Modulo per la presentazione delle osservazioni per i piani/programmi/progetti sottoposti a procedimenti di valutazione ambientale di competenza statale

ID: Codice procedura (ID_VIP/ID_MATTM): 12691

“Progetto di un impianto eolico denominato “Pitigliano” ubicato nei comuni di Pitigliano (GR) e Sorano (GR) costituito da 20 (venti) aerogeneratori di potenza nominale 7,0 MW per un totale di 140,0 MW con relative opere connesse ed infrastrutture indispensabili”

Immagine 1. Vincoli ex art. 136 del CBC dal PIT della Regione Toscana e zona approssimativa dove è progettato l'impianto industriale.

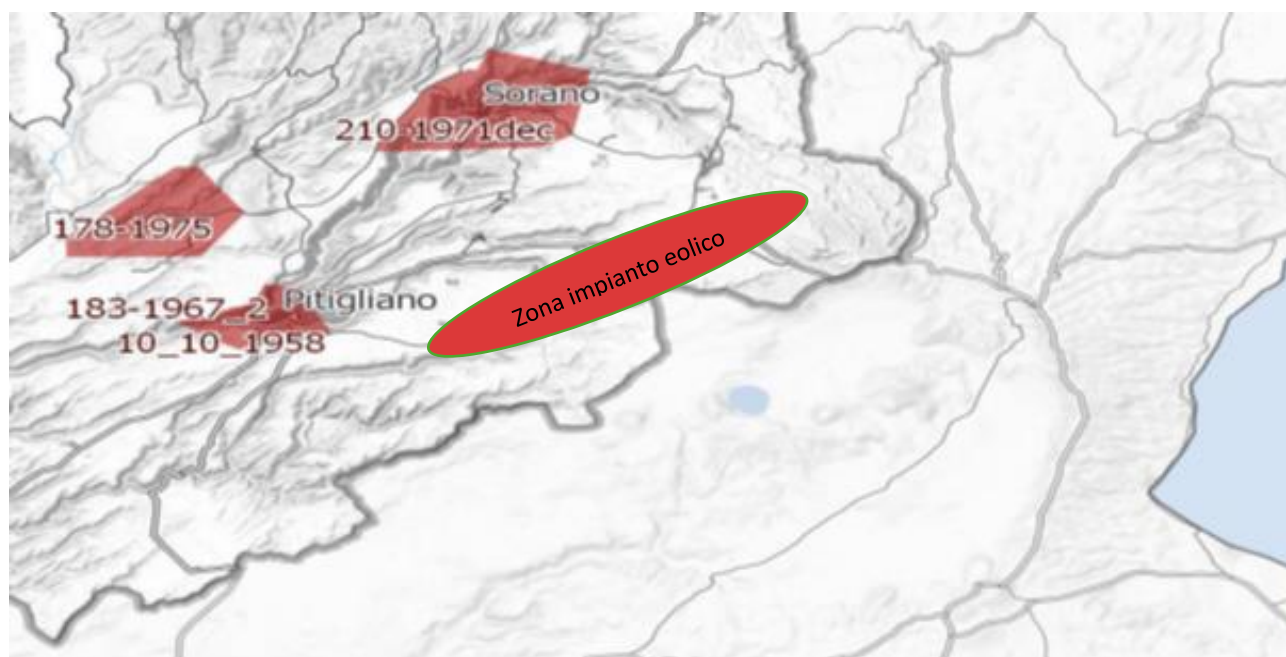
Al contrario si evidenzia che l'impianto eolico industriale citato non solo ricadrebbe con tutti e 20 gli aerogeneratori all'interno delle fasce di rispetto di 3 km di due vincoli paesaggistici di notevole interesse pubblico esistenti nella Regione Lazio e con una parte di essi nel vincolo paesaggistico del Centro abitato di Sorano (GR) quindi in aree non idonee all'installazione di impianti di energia rinnovabile. Addirittura, alcuni aerogeneratori sarebbero ubicati a poche centinaia di metri dai perimetri dei due vincoli paesaggistici laziali ex art 136 del CBC.

Inoltre, come sostiene la Proponente parte dell'impianto si verrebbe a trovare a 3,5 km dal centro abitato di Sorano. Infatti, tre degli aerogeneratori WTG 08, 09, 10 sono addirittura all'interno delle fasce di rispetto dei 3 km del suo vincolo paesaggistico di notevole interesse pubblico ex art 136 del CBC. Si evidenzia che così si crea

Immagine 3. Cumulo di una parte di impianti eolici, fotovoltaici e geotermici industriali in progettazione ed esistenti intorno all’eolico industriale “Pitigliano”.

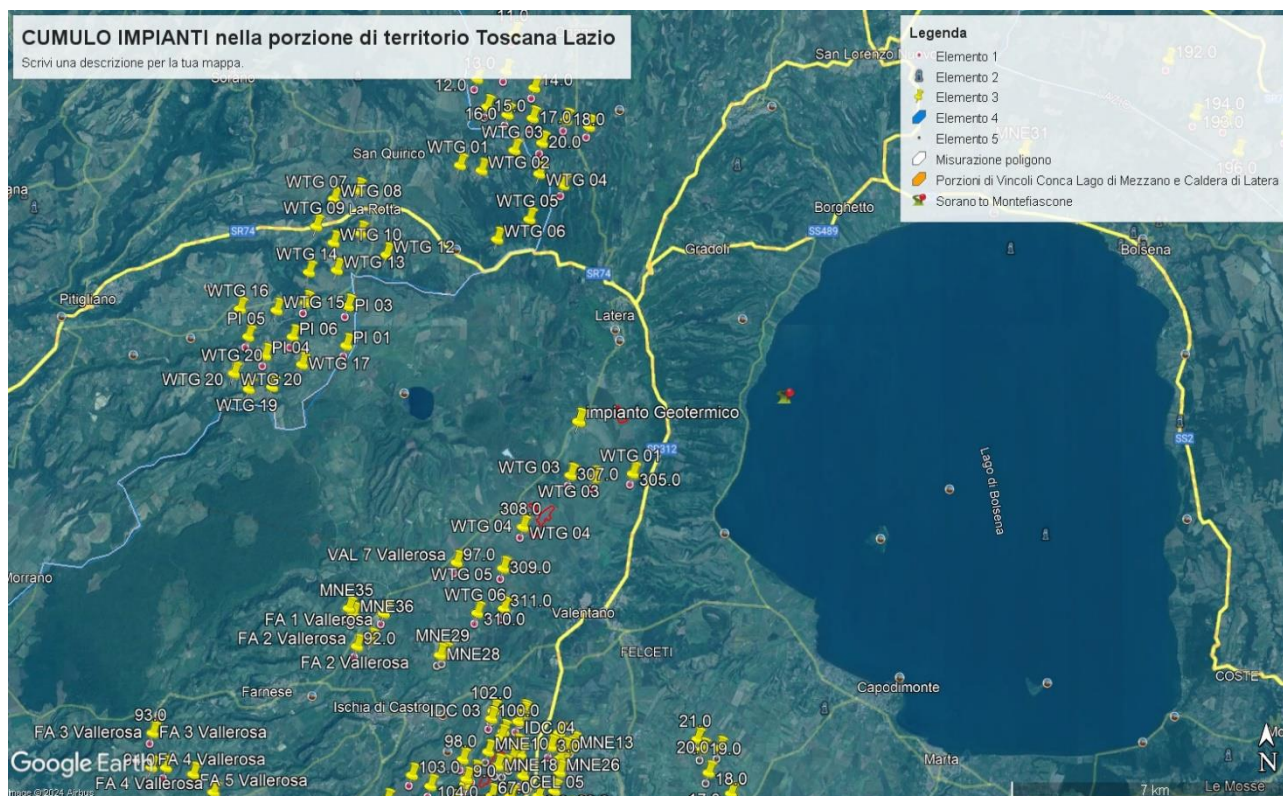
Beni Culturali “*Ambito paesaggistico, geologico e geomorfologico dell’orlo della caldera di Latera ...*” Non vengono nemmeno citati gli impianti eolici in progetto al MASE, il “Rempillo” (6 aerogeneratori) e un altro in verifica amministrativa di 14 aerogeneratori e 72, 6 MW. Ad oggi nei territori di Pitigliano, Sorano e in quello limitrofo potenzialmente potrebbero essere insediati 40 aerogeneratori alti 200 metri e larghi 170. Ma la proponente non cita neanche altri impianti che creerebbero il cumulo e quindi maggiore impatto. Infatti, sul territorio della “Città del Tufo” (Sorano e Pitigliano) impatterebbero anche l’impianto eolico “Montarzo” di Onano con 13 aerogeneratori con le dimensioni ricordate, l’altro eolico industriale nel territorio di Valentano con sette aerogeneratori (stesse dimensioni), gli impianti di Farnese con un minieolico di 3 Torri alte 60 metri già installate in località Poggio del Crognolo e l’impianto eolico industriale “Vallerosa” (7 aerogeneratori alti 200 metri e larghi 158 metri) in procedura VIA presso la Regione Lazio. Inoltre, altri impianti del minieolico già presenti a Valentano, Cellere e Piansano e due progetti eolici industriali con le stesse dimensioni (200 m x 170 m) nel Comune di Ischia di Castro. La valutazione del cumulo non prende neanche in considerazione gli impianti industriali di fotovoltaico e agrivoltaico in progetto a Farnese, Valentano, Ischia di Castro, Cellere. L’impianto geotermico in procedura Via al MASE, progettato nella Caldera di Latera. Quindi è stata effettuata una valutazione del potenziale impatto cumulativo non veritiera a dispetto di quanto affermato dalla proponente che sostiene di aver preso in considerazione uno spazio di 10 km intorno al suo impianto per gli impatti che si creerebbero.

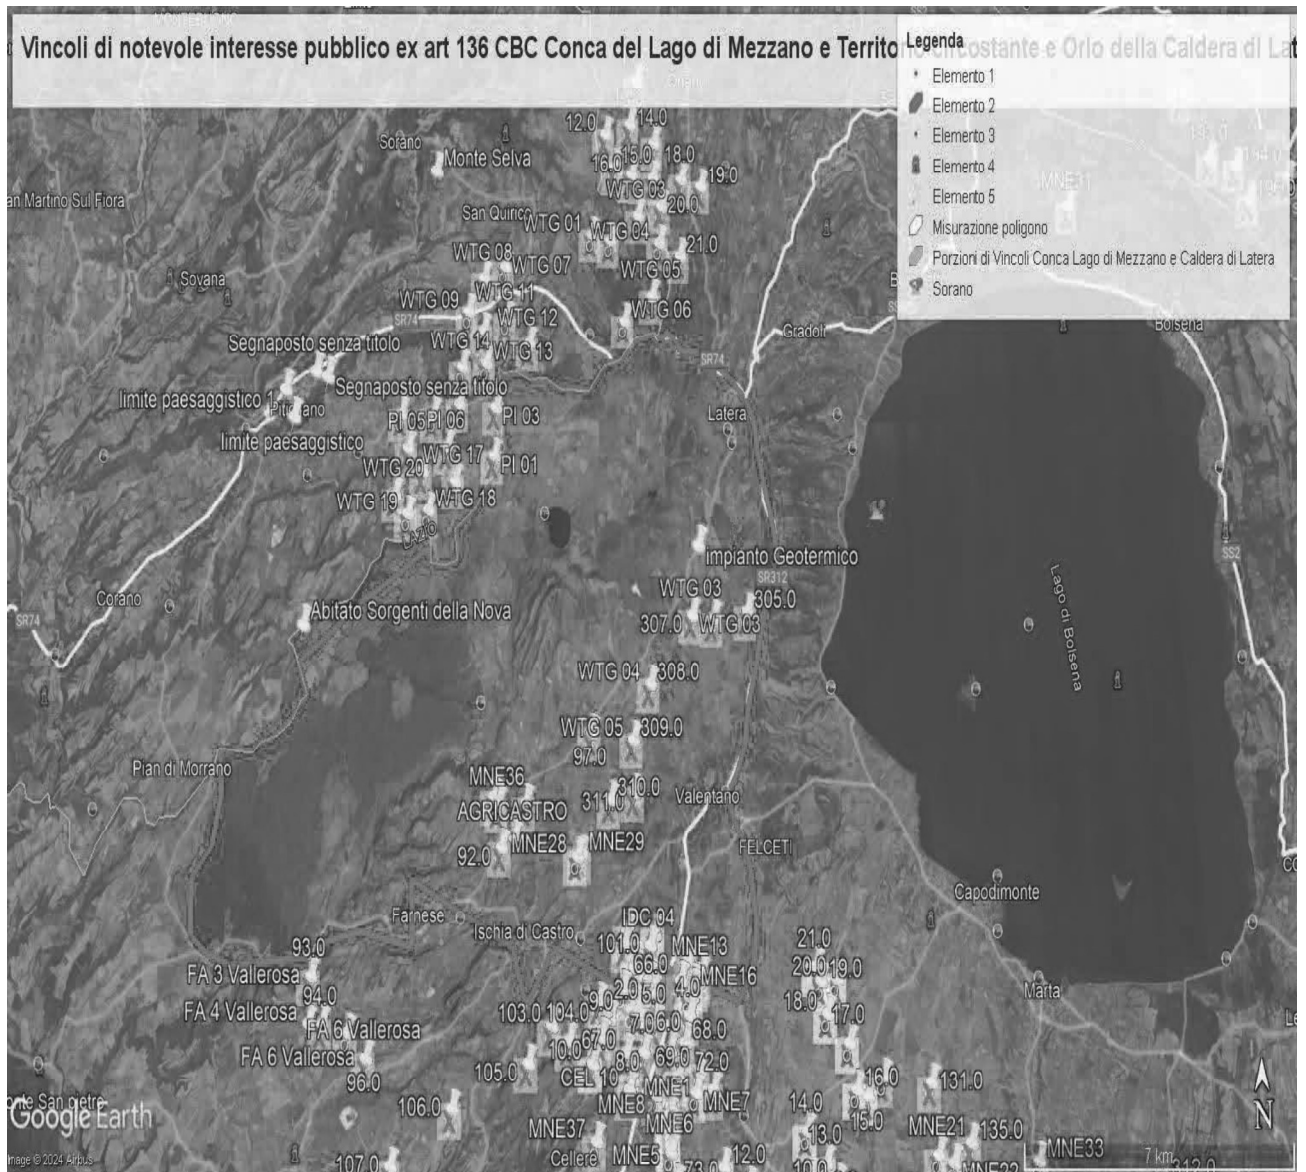
Come è illustrato nell'immagine si ribadisce che l'impianto industriale "Pitigliano" ricade completamente all'interno delle fasce di rispetto dei due vincoli di notevole

interesse pubblico e lambisce quelle di un terzo vincolo e quindi come affermato dal Consiglio di Stato nelle sentenze citate, l'impianto è insediato in area non idonea ai sensi dell'art. 20 comma 8 lettera c quater del D.Lgs. n. 199/2021 e ss.mm.ii al contrario di quanto sostiene la proponente.

IMMAGINE n. 3 Impianto eolico industriale "Pitigliano" e distanze aerogeneratori dai Vincolo "Orlo della Caldera di Latera."

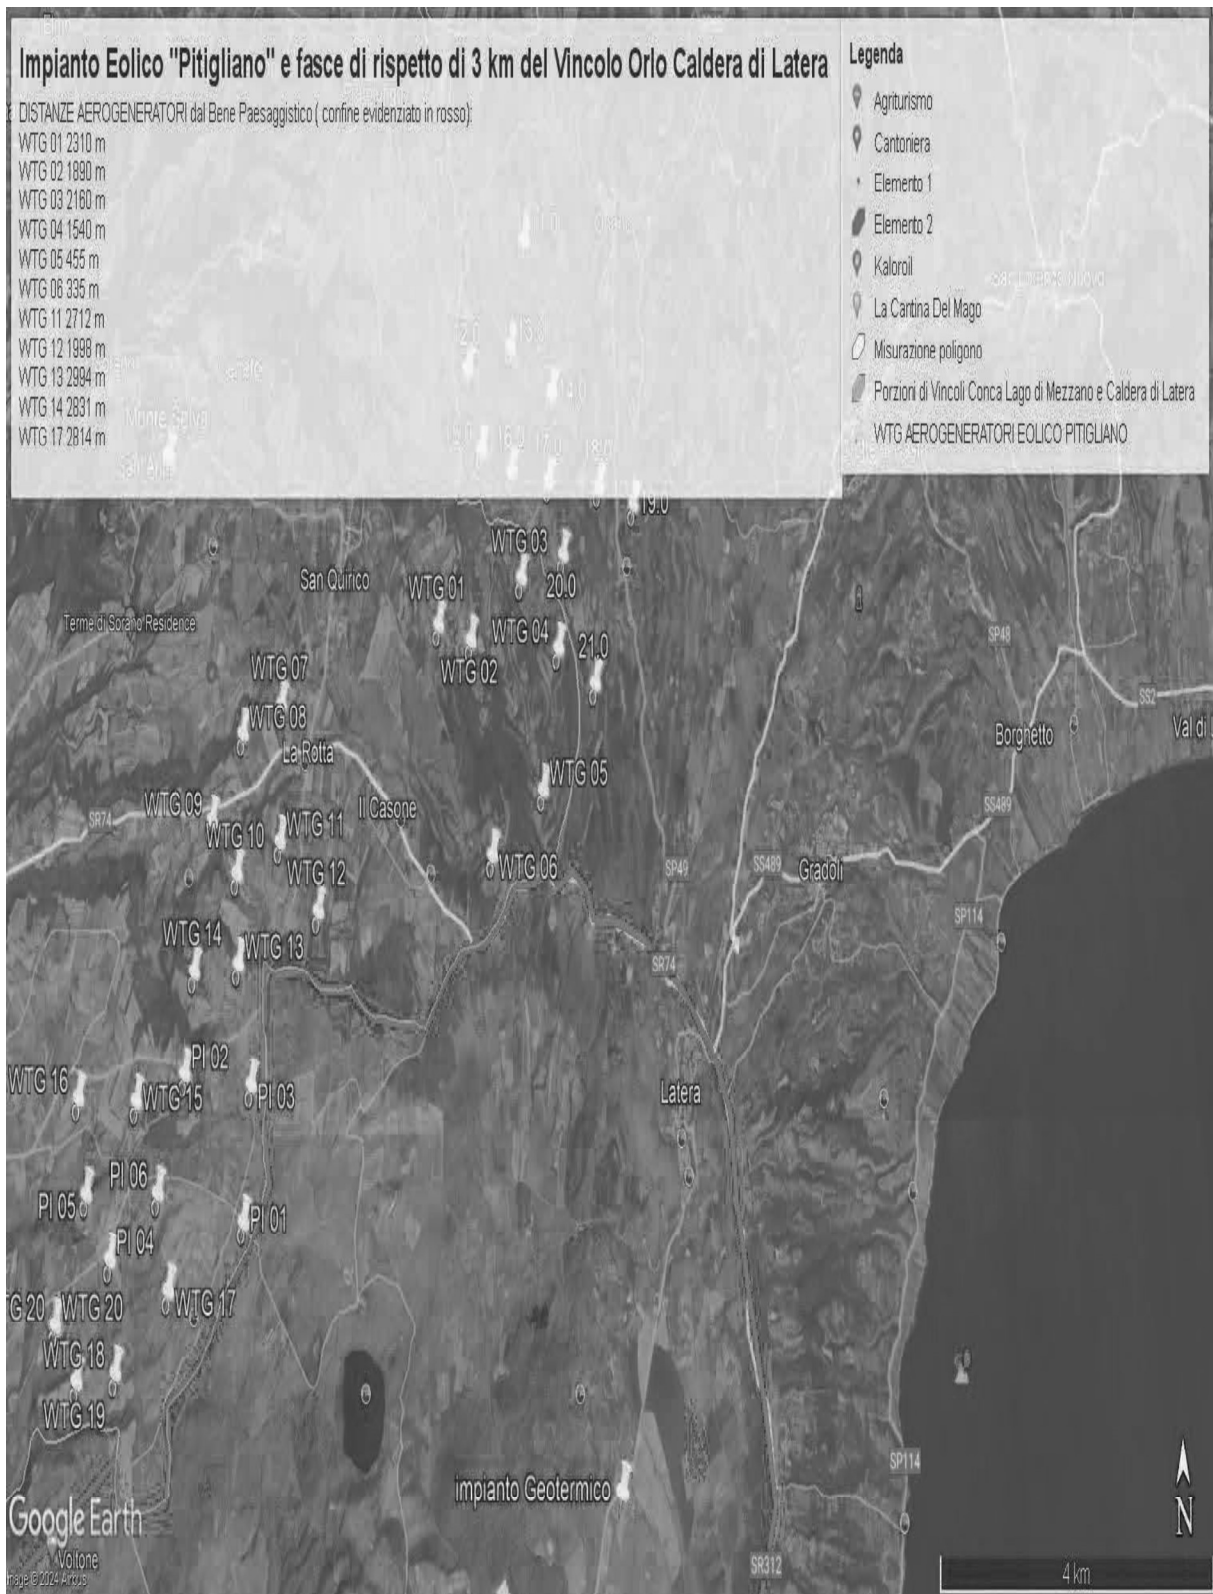
Concludendo, si evidenzia ancora che la proponente non effettuando la procedura prevista dalla Parte III delle Linee Guida nazionali ha ignorato un vincolo paesaggistico di notevole interesse pubblico istituito con un provvedimento del Segretariato regionale del Ministero della Cultura per il Lazio che ha emanato il Decreto di dichiarazione di notevole interesse pubblico n. 22 del 15.02.2024 ai sensi e per gli effetti dell'art. 136, co. 1, lett. c) e d) del decreto legislativo 22 gennaio 2004, n. 42, "Ambito paesaggistico, geologico e geomorfologico dell'orlo della caldera di
